改善箇所説明図

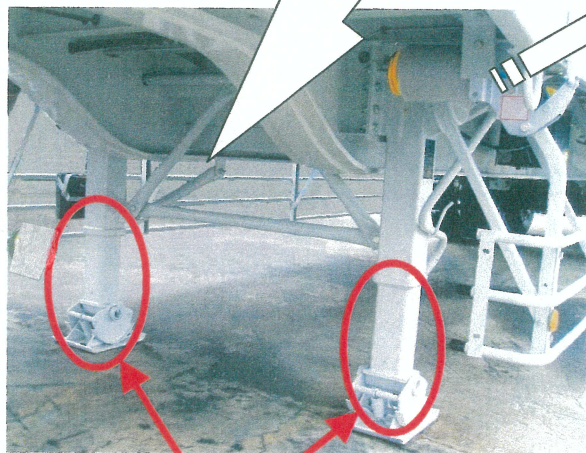
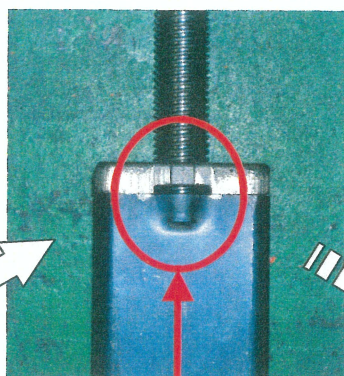
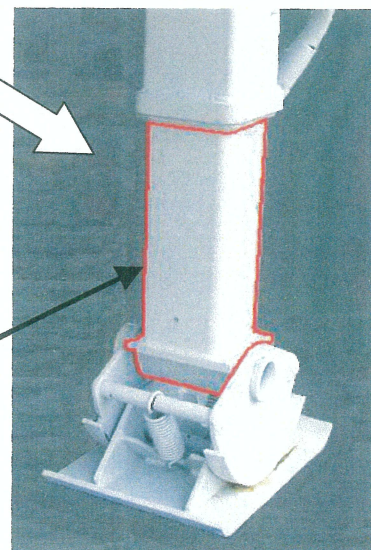
不具合発生箇所

内筒

補助脚を上下するためのシャフトに 接続するための部品と内筒との接合部において、加工のための治具が不適切なため、当該内筒が十分かしめ固定されていないものがある。そのため、そのまま使用を続けると当該かしめ部にガタつきを生じ、最悪の場合、内筒が傾き、補助脚を上下することができなくなる。

全車両、補助脚の内筒を良品に交換する。

□ は交換部品を示す。交換した補助脚には、製造番号に“Z”の刻印を追加する。
識別：改善実施済車には、車枠の車台番号付近にNo.3002のステッカーを貼付けする。
